„Zajištění bezbariérového přístupu na nástupiště v ŽST Roztoky u Prahy“

Vysvětlení zadávací dokumentace - Dodatek č. 10

Přejezd výtahové šachty

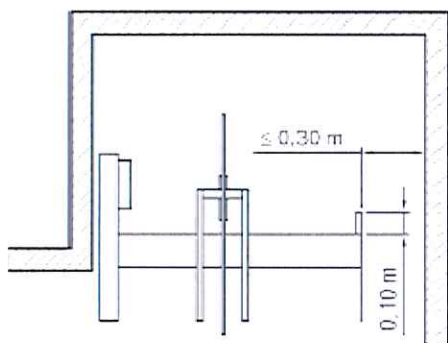
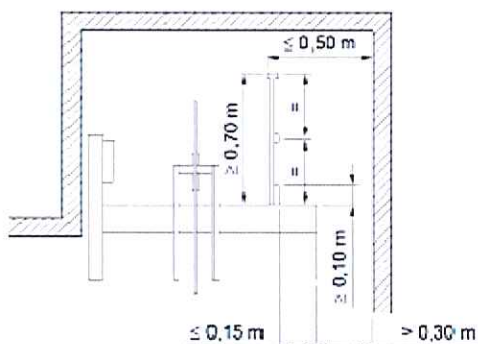
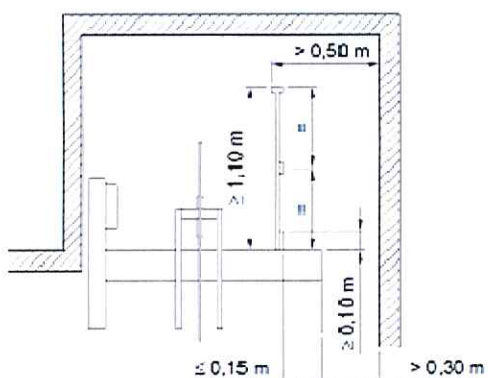
Dle platné legislativy (ČSN EN 81-20) je minimální hodnota pro horní přejezd výtahu 3240 mm. V projektové dokumentaci je ovšem navržen horní přejezd 2850 mm.

Dle ČSN EN 81-20 – 5.4.7.4 Zábradlí musí splňovat následující požadavky:

- a) zábradlí se musí skládat z madla, střední příčky v polovině výšky zábradlí;
- b) s přihlédnutím k volné vzdálenosti ve vodorovné rovině od vnitřní hrany madla zábradlí a stěny šachty (viz obrázek 17), musí být jeho výška nejméně:
 - 1. 0,70 m při volné vzdálenosti do 0,50 m;
 - 2. 1,10 m při volné vzdálenosti přes 0,50 m.
- c) zábradlí musí být umístěno maximálně 0,15 m od kraje střechy klece;
- d) vodorovná vzdálenost mezi vnější hranou madla a díly v šachtě (vyvažovacím nebo vyrovnávacím závažím, spínači, vodítky, kotvami atd.) musí být nejméně 0,10 m.

Když působí síla 1 000 N vodorovně kolmo na jakékoliv místo na vrchu zábradlí, musí odolat bez pružné deformace větší než 50 mm.

Zábradlí se nepožaduje, ale okopový plech o minimální výšce 100 mm

Zábradlí se požaduje s minimální výškou 700 mm a okopový plech o minimální výšce 100 mm

Zábradlí se požaduje s minimální výškou 1100 mm a okopový plech o minimální výšce 100 mm

Dovolujeme si požádat zadavatele o prověření a případnou úpravu projektové dokumentace.

Snížený horní přejezd 2850 mm (lokálně v místě prvků ocelové konstrukce 2800 mm) byl navržen z důvodu co nejmenší výšky výtahové šachty, s ohledem na co nejmenší výšku zastřešení nástupiště. Při návrhu byly uváženy platné (novelizované) normy v čase realizace stavby a aby bylo tuto výšku možno docílit, je navrženo sklopné zábradlí na kabině výtahu výšky 700 mm (viz výkresy č. 4.1, 4.2 a 4.3 části D.1.4.1) a volná šířka mezi výtahovou kabinou a šachtou je menší než 500 mm (viz přídatné plechy pro zvýšení ochrany proti pádu na výkrese č. 33.1 části D.2.1.4.1).
